**PROCESO N°006/LOG/2019**  
**“EDIFICACIÓN DE AULAS NURSERY”**  
**RESPUESTA A LAS CONSULTAS**

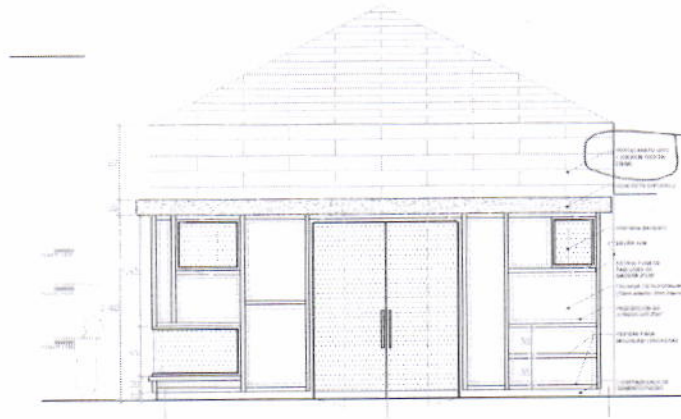
61. Precisar a qué se refiere con "ver en obra" en el enchape sobre el techo de las aulas, indicar si ya se encuentra ejecutada y el contratista no tiene que ejecutar ningún trabajo en dicha zona.

**Respuesta: No está ejecutada, debe considerarse en el proyecto.**

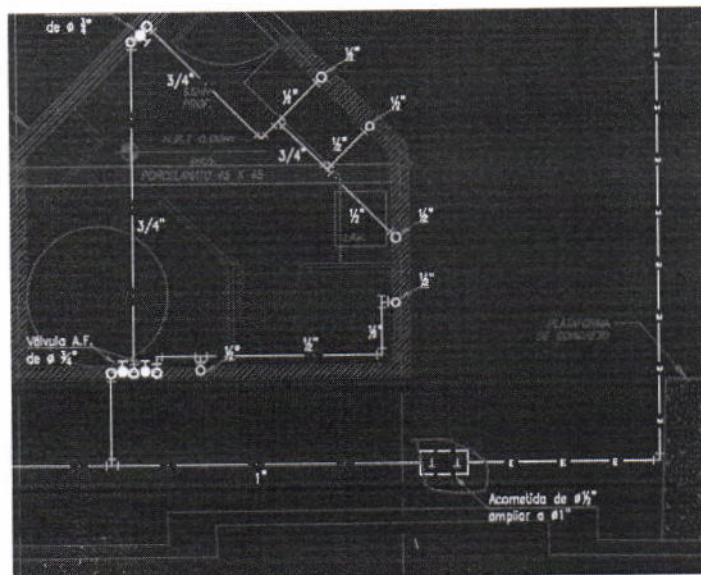
64. Indicar si se requiere algún tipo de drywall en especial para los ambientes.

**Respuesta: A consideración del proveedor previa consulta con la cooperativa.**
